6次申請 第1回補正*と11月27日面談コメント反映案の比較（速報版）

（*：一部のページについては11月20日面談コメント反映版からの変更点としております）

6次申請 第1回補正 (三原燃第20-0491号)	11月27日面談コメント反映案	備考
<p>I-1 加工施設の区分毎の設計及び工事の方法</p> <p>事業許可(平成29年11月1日付け原規規発第1711011号にて許可)に基づき、加工施設について次の変更を行う。</p> <p>設計の基本方針は以下のとおりとする。</p> <ul style="list-style-type: none"> 施設の特徴(核燃料物質の流れ、取り扱う核燃料物質の特徴(種類、数量、化学的性状及び物理的形態)、取り扱い方法)、潜在的危険性を考慮して設計する。 ウランの受入れから出荷に至る全工程に対し、使用する設備・機器、取り扱い方法を明確にし、各工程のハザード(内部火災、内部溢水を含む)を漏れなく抽出して、それに対する安全機能を設ける。なお、深層防護の考え方(発生防止、拡大防止・影響緩和)に基づいて安全機能を設ける。 外的事象(地震、竜巻等)による建物・構築物及び設備・機器に対する外力を最新の知見に基づいて見直し、安全機能を失うことによる影響の大きい施設は、高い信頼性を確保する設計とする。例えば、六ふっ化ウラン(以下「UF₆」という。)を正圧で取り扱う設備は、耐震重要度分類第1類とし、水平地震力1.0G¹⁾で弾性範囲の設計とする。 機器等の破損、故障、誤動作あるいは運転員の誤操作により核燃料物質等を外部へ放出する可能性のある事象が発生した場合においても、インターロック機構等を設けることにより、公衆に著しい放射線被ばくのリスクを与えない設計とする。 インターロック機構に関しては、当該機構の損傷時の影響度に応じて、多様性、多重化、耐震性により、高い信頼性を確保する設計とする。 ユーティリティ(電源、バルブ作動用ガス)が喪失した場合においても、安全側に停止するフェールセーフとなる設計とする。 <p>注) 1Gは、9.81m/s²であり、981ガルである。以下も同様。</p>	<p>I-1 加工施設の区分毎の設計及び工事の方法</p> <p>事業許可(平成29年11月1日付け原規規発第1711011号にて許可)に基づき、加工施設について次の変更を行う。</p> <p>設計の基本方針は以下のとおりとする。</p> <ul style="list-style-type: none"> 施設の特徴(核燃料物質の流れ、取り扱う核燃料物質の特徴(種類、数量、化学的性状及び物理的形態)、取り扱い方法)、潜在的危険性を考慮して設計する。 ウランの受入れから出荷に至る全工程に対し、使用する設備・機器、取り扱い方法を明確にし、各工程のハザード

表リ-3 その他の加工施設 付属建物原料貯蔵所の申請対象機器及び変更内容

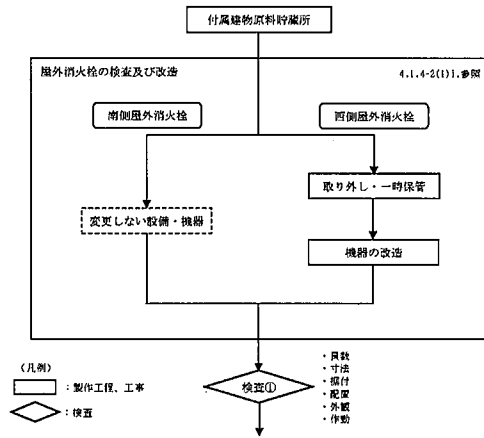
コメント No.2638(NRA コメント No.1127-火災2)を反映

設置場所	名称	員数	変更概要
原料貯蔵所 (第2種管理区域)	緊急対策設備(1) 非常用照明	1式	変更なし
	緊急対策設備(1) 誘導灯	1式	変更なし
	緊急対策設備(1) 安全避難通路	1式	増設
	非常用通報設備 非常ベル設備	1式	変更なし
	非常用通報設備 放送設備	1式	変更なし
	非常用通報設備 通信連絡設備 (電話設備)	1式	増設
	自動火災報知設備 火災感知設備及び それに連動する警報設備	1式	変更なし (火災感知設備) 変更なし (警報設備)
	消火設備 屋外消火栓*1	1式	改造 (南側屋外消火栓) 改造 (西側屋外消火栓)
	消火設備 消火器	1式	変更なし

図リ 4-2-9 消火設備(屋外消火栓)の改造の手順フロー図

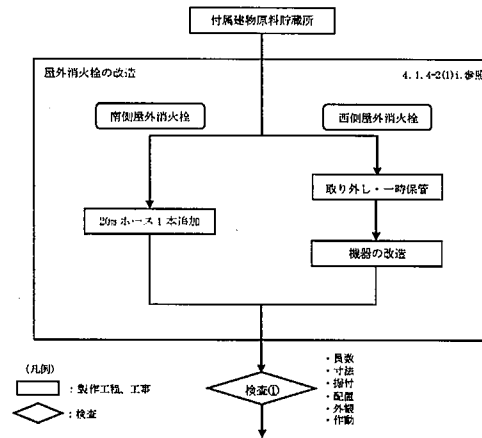
コメント No.2638(NRA コメント No.1127-安機1)を反映
